**Bürgerinitiative
zur
Verhinderung des
Kiesabbaus in
Ohr e.v.**

Ihr Zeichen	Ihre Nachricht vom	Unser Zeichen	Datum
PT-KWG-40311/08/83/02	Bekanntm. v. 06.04.2021	Ohr 21-10 Bö	04.07.2021

**Umgang mit radioaktiven Stoffen in einer Transportbereitstellungshalle für radioaktive Abfälle und Reststoffe gemäß § 12 StrlSchG sowie Bauantrag gemäß § 59 i.V.m. § 64 NbauO zur Errichtung eines Lagers für radioaktive Abfälle und Reststoffe am Standort Grohnde
Beteiligungsverfahren
-Stellungnahme-**

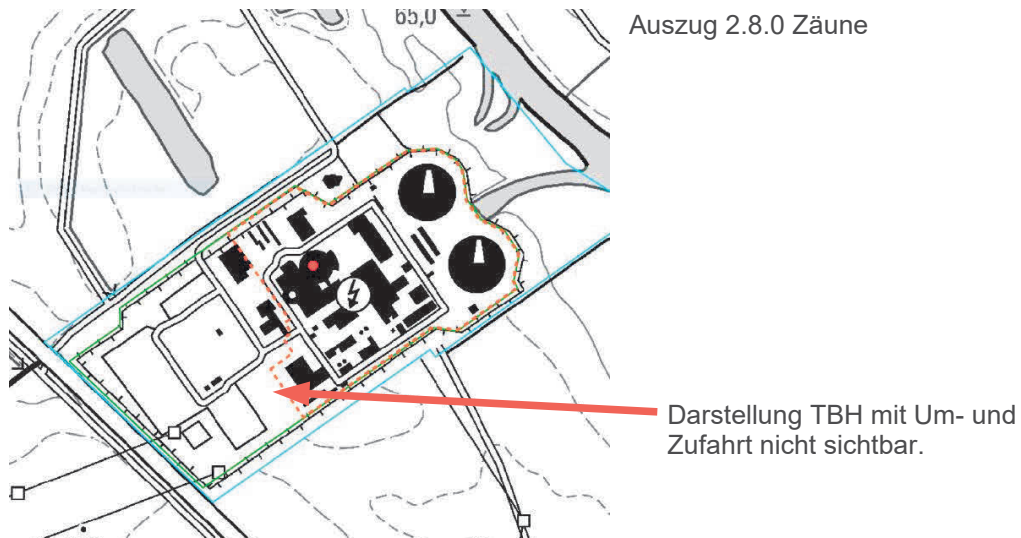
Das geplante quaderförmige Bauwerk aus TBH und Betriebsgebäude ist mit einer Länge von 90,03m, einer Breite von 28,10m und einer Höhe über FOK bis Ok Attika von 16,92m eine neue bauliche Dominante auf dem Kraftwerksgelände (Unterlagen 3.10 bis 3.14: Lageplan, Ansichten, Schnitte). Hinzu kommen eine 6m breite Um- und Zufahrt mit 600qm + 330qm Lagerfläche außerhalb des Gebäudes (3.14. Grohnde Lageplan).

Zu beachten ist, dass die derzeit dominierenden Baulichkeiten wie Kühltürme, jetziges Betriebsgebäude, Reaktorkuppel etc. im Laufe der Jahre zumindest oder nur oberflächengleich (1.9.19 UVP-Bericht konventioneller Rückbau, Kap. 3.1 Seite 2) rückgebaut werden. Um so mehr wird das neue Gebäude in der Wahrnehmung und den von ihm verursachten Auswirkungen

Hinzuzufügen ist, dass die Ausrichtung des Gebäudes annähernd quer zum Wesertal und quer zur Hauptwindrichtung (2.8 UVP-Bericht, Kap. 5.6.3.2 „Im Maximum weht der Wind in östliche Richtung“) beabsichtigt ist.

Auszug 2.8.15

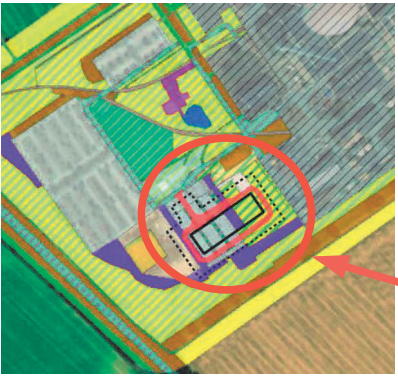
Siehe Darstellung in 2.8.15. In zumindest zwei Fällen stimmen die Bezeichnungen der Biotypen nicht überein. Was stimmt denn nun? Zudem führt die stark unterschiedliche Signatur und Farbgebung zur Irritation. Im Grundsatz sind es / sollten es gleiche Inhalte sein.

Manko: Einzelbäume nicht erfasst.
